川内原子力発電所1号炉、2号炉審査資料	
資料番号	TTS-060
提出年月日	2023年11月1日

川内原子力発電所 1号炉及び2号炉

標準応答スペクトルを考慮した地震動評価を踏まえた
基礎地盤及び周辺斜面の安定性について
(特定重大事故等対処施設を除く)
【補足説明資料】

川内原子力発電所1号炉及び2号炉 設置変更許可申請書 比較表
(標準応答スペクトルを考慮した地震動評価を踏まえた基礎地盤及び周辺斜面の安定性)

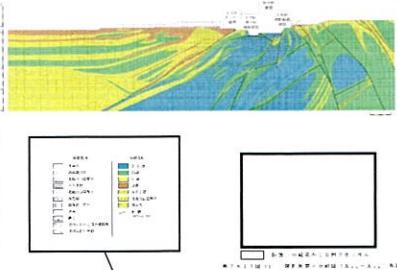
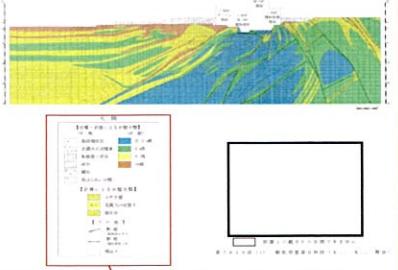
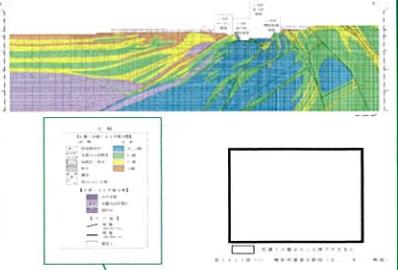
既許可申請書（平成29年4月5日許可）	当初申請書（令和3年4月26日申請）	前回補正申請書（令和5年10月27日申請）	今回補正申請書（案）	備考																																				
<table border="1"> <caption>速度型区分</caption> <thead> <tr> <th>土壤種別</th> <th>Y-Y' (m/s)</th> <th>Y-Z (m/s)</th> </tr> </thead> <tbody> <tr><td>I</td><td>1.14</td><td>0.28</td></tr> <tr><td>II</td><td>1.86</td><td>0.32</td></tr> <tr><td>III</td><td>2.34</td><td>0.39</td></tr> <tr><td>IV</td><td>2.40</td><td>1.37</td></tr> <tr><td>V</td><td>4.33</td><td>2.95</td></tr> </tbody> </table> 	土壤種別	Y-Y' (m/s)	Y-Z (m/s)	I	1.14	0.28	II	1.86	0.32	III	2.34	0.39	IV	2.40	1.37	V	4.33	2.95			<table border="1"> <caption>速度型区分</caption> <thead> <tr> <th>土壤種別</th> <th>Y-Y' (m/s)</th> <th>Y-Z (m/s)</th> </tr> </thead> <tbody> <tr><td>I</td><td>1.14</td><td>0.28</td></tr> <tr><td>II</td><td>1.86</td><td>0.32</td></tr> <tr><td>III</td><td>2.34</td><td>0.39</td></tr> <tr><td>IV</td><td>2.40</td><td>1.37</td></tr> <tr><td>V</td><td>4.33</td><td>2.95</td></tr> </tbody> </table> 	土壤種別	Y-Y' (m/s)	Y-Z (m/s)	I	1.14	0.28	II	1.86	0.32	III	2.34	0.39	IV	2.40	1.37	V	4.33	2.95	D-1 全文記載する方針に変更

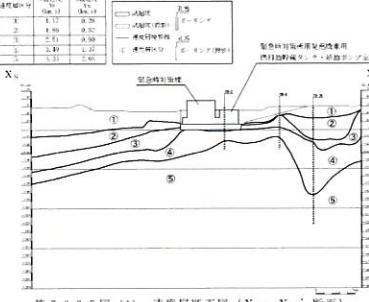
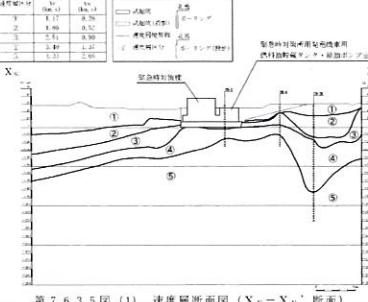
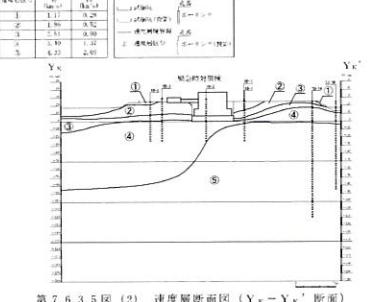
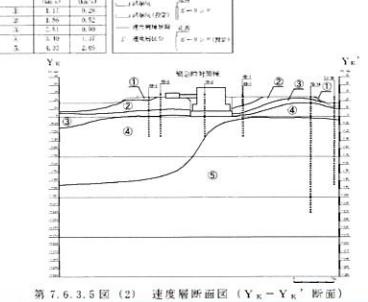
既許可申請書（平成29年4月5日許可）	当初申請書（令和3年4月26日申請）	前回補正申請書（令和5年10月27日申請）	今回補正申請書（案）	備考
  	  	  	  	<p>B-2, B-3 敷地の地形変更の反映及び図面凡例の修正</p> <p>D-2 岩種による岩盤分類の着色を変更</p>
<p>第7.6.3.4図(1) 鉛直岩盤分類図 ($X_k - X_k'$ 断面)</p>		<p>拡大</p> 		<p>拡大</p> 
<p>第7.6.3.4図(2) 鉛直岩盤分類図 ($Y_k - Y_k'$ 断面)</p>		<p>拡大</p> 		<p>B-2, B-3 敷地の地形変更の反映及び図面凡例の修正</p> <p>D-2 岩種による岩盤分類の着色を変更</p>

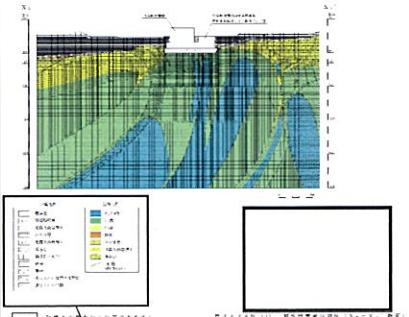
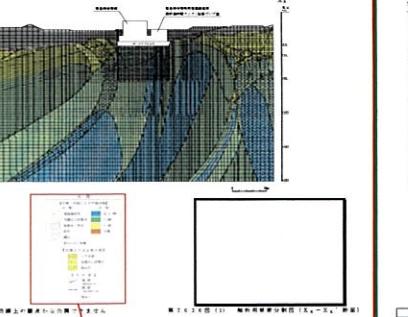
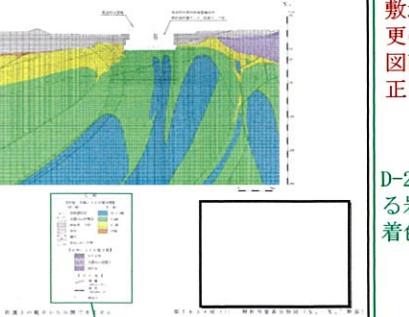
既許可申請書（平成29年4月5日許可）	当初申請書（令和3年4月26日申請）	前回補正申請書（令和5年10月27日申請）	今回補正申請書（案）	備考
 <p>第7.6.3.5図(1) 速度層断面図 ($X_k - X_k'$ 断面)</p>			 <p>第7.6.3.5図(1) 速度層断面図 ($X_k - X_k'$ 断面)</p>	D-1 全文記載する方針に変更
			<p>第7.6.3.5図(1) 速度層断面図 ($X_k - X_k'$ 断面)</p>	
 <p>第7.6.3.5図(2) 速度層断面図 ($Y_k - Y_k'$ 断面)</p>			 <p>第7.6.3.5図(2) 速度層断面図 ($Y_k - Y_k'$ 断面)</p>	D-1 全文記載する方針に変更
			<p>第7.6.3.5図(2) 速度層断面図 ($Y_k - Y_k'$ 断面)</p>
